**AVIS RELATIF À LA PROTECTION
CONTRE LES EVENTUELS EFFETS NOCIFS ET NUISANCES
PROVOQUÉS PAR LES RAYONNEMENTS NON IONISANTS
GÉNÉRÉS PAR DES ANTENNES ÉMETTRICES STATIONNAIRES**

Commune : LIEGE - Exploitant : ORANGE

Référence exploitant : 659L1_1 / 32659L1_1 / 42659L1_1 / 52659L1_1

Rapport n° 573 / 2024

Figure 1 : Vue en plan des lieux de séjour et des points de contrôle

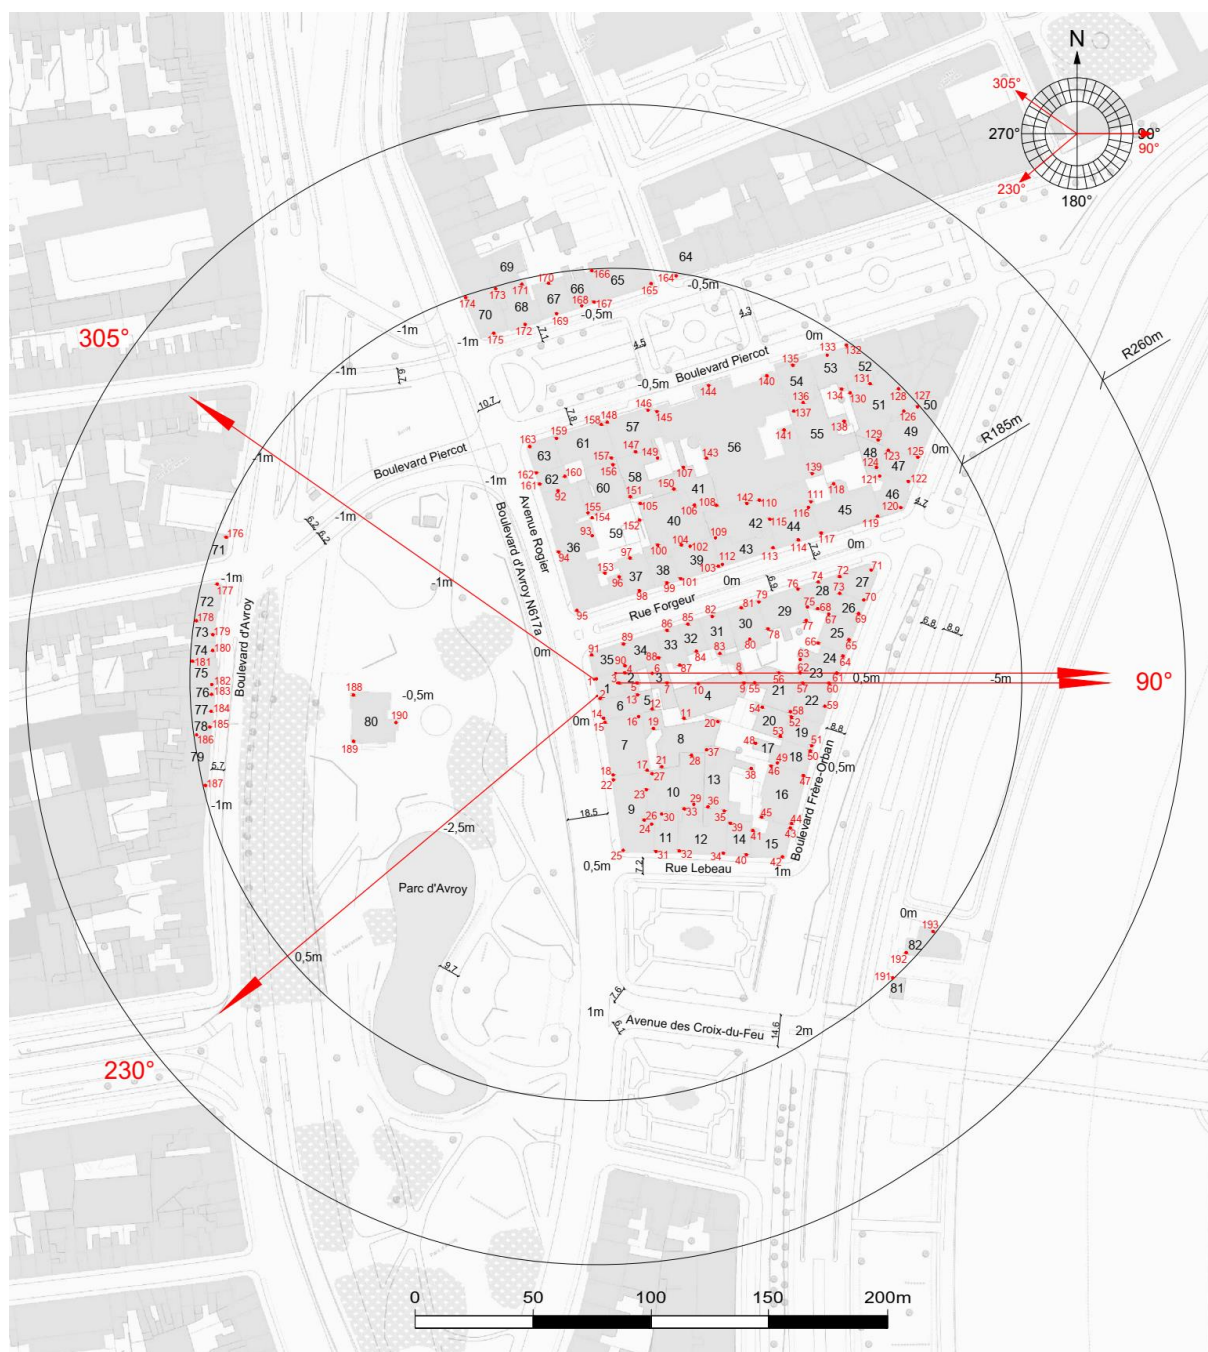
- le numéro du point de contrôle repris sur un des plans de la figure 1;
- le numéro du LS dans lequel se trouve le point de contrôle de la 1^{ère} colonne ;
- l'atténuation d'obstacle prise en compte pour le calcul de l'indice d'exposition dans le LS ;
- le résultat du calcul de l'indice d'exposition.

N° point de contrôle	LS	Atténuation (dB)	Indice d'exposition relatif à la limite par installation IE_i
15	LS7	3,0	0,983
95	LS36	3,0	0,982
16	LS7	3,0	0,977
94	LS36	3,0	0,310
58	LS22	3,0	0,241
57	LS22	3,0	0,229
52	LS19	3,0	0,227
62	LS23	3,0	0,220
18	LS7	3,0	0,179
59	LS22	3,0	0,177
66	LS25	3,0	0,175
60	LS23	3,0	0,172
22	LS9	3,0	0,164
61	LS23	3,0	0,160
46	LS16	3,0	0,158
96	LS36	3,0	0,154
51	LS19	3,0	0,152
93	LS36	3,0	0,149
68	LS26	3,0	0,135
65	LS25	3,0	0,134
67	LS25	3,0	0,132
64	LS24	3,0	0,129
17	LS7	3,0	0,129
63	LS24	3,0	0,125
92	LS36	3,0	0,125
47	LS16	3,0	0,118
98	LS37	3,0	0,116
99	LS38	3,0	0,110
69	LS26	3,0	0,108
97	LS37	3,0	0,099
70	LS27	3,0	0,095
23	LS9	3,0	0,091
72	LS27	3,0	0,088
35	LS12	3,0	0,081
176	LS71	3,0	0,080

En ce qui concerne les antennes de l'installation mentionnées dans le tableau 1, la distance maximale à laquelle la limite pourrait être atteinte, à l'extérieur, est égale à 83,4 m. S'il n'y a pas de LS à une distance inférieure, les antennes respectent forcément la limite d'immission.

Dans le cas des LS situés à l'intérieur des bâtiments, une atténuation d'obstacle est prise en compte et il en résulte que la distance maximale à laquelle la limite pourrait être atteinte se réduit à 59,0 m.

Figure 2 : Vue en plan des installations d'antennes dans un rayon de 300 mètres autour de l'installation faisant l'objet de la demande d'avis

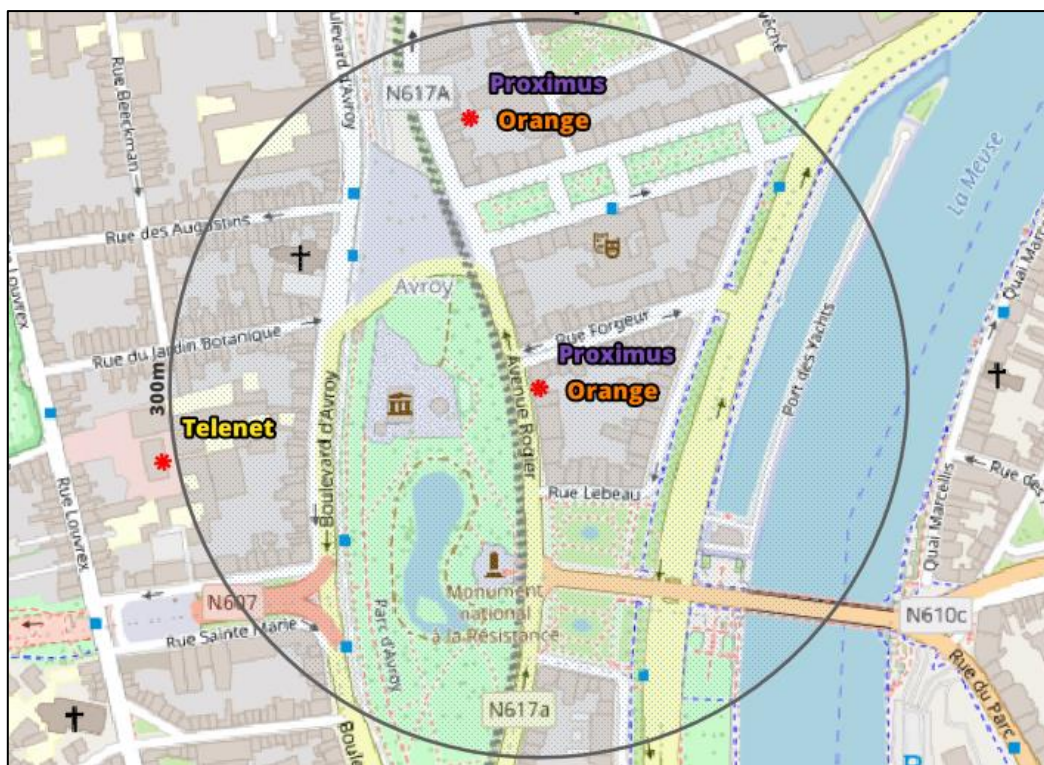
Le plan en projection verticale de la figure 2 indique la localisation des installations d'antennes émettrices stationnaires visées par le décret et situées dans un rayon de 300 mètres autour de l'installation référencée dans le paragraphe 2 et localisée au centre du cercle. Les données de localisation de ces antennes et les avis correspondant sont accessibles via le cadastre en ligne des antennes émettrices stationnaires⁶. Les installations prises en compte dans l'évaluation du respect de la limite cumulative sont les installations d'antennes émettrices déclarées en service par l'exploitant à la date du présent avis, à l'exception de l'installation référencée dans le paragraphe 2 et éventuellement d'autres installations ayant fait l'objet d'une demande d'avis à la même date et qui sont situées à l'intérieur de la zone de 300 mètres de rayon.

- a) il y a au plus 4 installations d'antennes émettrices stationnaires présentes dans la zone d'évaluation de 300 mètres de rayon représentée dans la figure 2, y inclus l'installation référencée dans le paragraphe 2 : la limite cumulative définie à l'article 4, §2 du décret est nécessairement respectée dans les lieux de séjour à l'intérieur de la zone d'évaluation de 300 mètres de rayon ;

- b) il y a exactement 5 installations d'antennes émettrices stationnaires présentes dans la zone d'évaluation de 300 mètres de rayon représentée dans la figure 2, y inclus l'installation référencée dans le paragraphe 2 et il existe, pour 3 ou 4 de ces installations, un avis attestant le respect de la limite abrogée de 3 V/m : la limite cumulative définie à l'article 4, §2 du décret est nécessairement respectée dans les lieux de séjour à l'intérieur de la zone d'évaluation de 300 mètres de rayon ;

- c) dans tous les autres cas, il a été vérifié que la limite cumulative définie à l'article 4, §2 du décret n'est pas dépassée dans les lieux de séjour sur base du nombre d'installations localisées dans la zone d'évaluation de 300 mètres de rayon représentée dans la figure 2, de leur localisation ainsi que des données inscrites dans la figure 1 et au paragraphe 4 du présent avis et dans les avis attestant le respect de la limite par installation ou de la limite abrogée de 3 V/m relatifs aux autres installations reprises dans la figure 2.

Compte tenu des considérations ci-dessus, il apparaît que l'intensité du rayonnement électromagnétique généré, dans les lieux de séjour situés dans un rayon de 300 mètres autour de l'installation référencée dans le paragraphe 2, par l'ensemble des antennes émettrices stationnaires de l'ensemble des exploitants du même site d'antennes émettrices stationnaires respecte la limite fixée à l'article 4, § 2 du décret.
